1. Änderung Bebauungsplan Nr. 23 der Gemeinde Moorrege,  
Erneute Beteiligung der Behörden und sonstigen Träger öffentlicher Belange– erneute öffentliche Auslegung

Gemeinde Moorrege, 1. Änderung Bebauungsplan Nr. 23, erneute Beteiligung der Behörden und sonstigen Träger öffentlicher Belange,– erneute öffentliche Auslegung - Auswertung der Stellungnahmen zum Entwurf –	
Ohne Anregungen und Bedenken	
Behörden und sonstige Träger öffentlicher Belange	
<b>AZV Südholstein</b> , Postfach 1164, 25487 Holm, Stellungnahme vom 09.10.2019	
<b>Gewässer- und Landschaftsverband im Kreis Pinneberg</b> , Hauptstraße 23a, 25489 Haseldorf, Stellungnahme vom 16.10.219	
<b>NABU Schutzgebietsbetreuung</b> , Hauptstraße 26, 25489 Haseldorf, Stellungnahme vom 24.10.2019	
<b>Landesamt für Landwirtschaft, Umwelt und ländliche Räume – Technischer Umweltschutz</b> , Postfach 1917, 25509 Itzehoe, Stellungnahme vom 24.10.2019	
<b>Kreis Pinneberg, Fachdienst Umwelt, Untere Wasserbehörde / Oberflächenwasser</b> , Kurt-Wagner-Straße 11, 25337 Elmshorn, Stellungnahme vom 25.10.2019

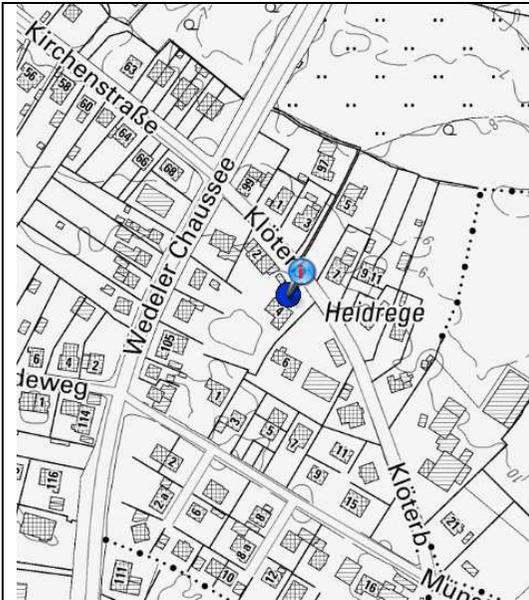
<p>B-Plan 23 vom 23.10.2019</p>	<p>Abgrabung auf der Geest Sand- und Kiesgruben, teilweise wieder verfüllt mit Lehm und Bauschutt</p> <p>Bodenkarte von 1986</p>	
<p>Seit der letzten Auslegung 2018 sind der unteren Bodenschutzbehörde keine Informationen über altlastrelevante gewerblichen Nutzungen, Altlablagerungen und/ oder schädliche Bodenveränderung bekannt geworden.</p> <p>Durch die Gemeinde Moorrege ist für die erneute Auslegung keine Sachverhaltsermittlung in Form einer historischen Recherche des Plangeltungsbereiches, für den in der Bodenkarte als „Abgrabung auf der Geest“ gekennzeichneten Bereich, für die Zeit vor 1968, erarbeitet und der Begründung angehängt worden.</p> <p>Daher kann die untere Bodenschutzbehörde keine auf Fakten beruhende Stellungnahme abgeben und auch keine Entscheidung treffen, ob weitere Untersuchungen in Hinblick auf die Wahrung und Sicherstellung gesunder</p>		<p>Die Auffüllung muss nach geltenden rechtlichen Vorgaben mit unbelastetem Boden erfolgen. Da die Versickerung des Niederschlagswassers auf den Grundstücken vorgeschrieben ist,</p>

<p>Wohn- und Arbeitsverhältnisse notwendig sind.</p> <p>Die Gemeinde als Trägerin der Bauleitplanung übernimmt auch hier die volle Verantwortung und Haftung für fehlende Sachverhaltsermittlung im Abwägungsmaterial. Näheres ist dazu im Altlastenerlass des Landes Schleswig-Holstein nachzulesen.</p> <p>Wegen der fehlenden Niederschlagsableitungsmöglichkeiten und dem hoch anstehenden Grundwasserspiegel, soll nach der Begründung eine „Niederschlagsversickerung über Mulden“ erfolgen. Für die Unterkante der Versickerungsmulden kann ein ausreichender Grundwasserabstand von 1 m nur erreicht werden, wenn in Versickerungsbereichen „Boden“ aufgetragen wird. Ob der schon „aufgefüllte Boden“ für eine Versickerung überhaupt geeignet ist, kann ohne die Vorlage entsprechender Bodenuntersuchungsergebnisse (chemische und physikalische) nicht geprüft werden. Auch hier fehlt es dem B-Plan-Verfahren an entsprechenden Sachverhaltsermittlungen für eine nachvollziehbare Abwägung.</p>	<p>kann die Auffüllung nur mit versickerungsfähigem Material erfolgen. Der Nachweis ist im Rahmen der Erschließungsplanung zu führen, der Bebauungsplan trifft keine Materialfestlegungen.</p>
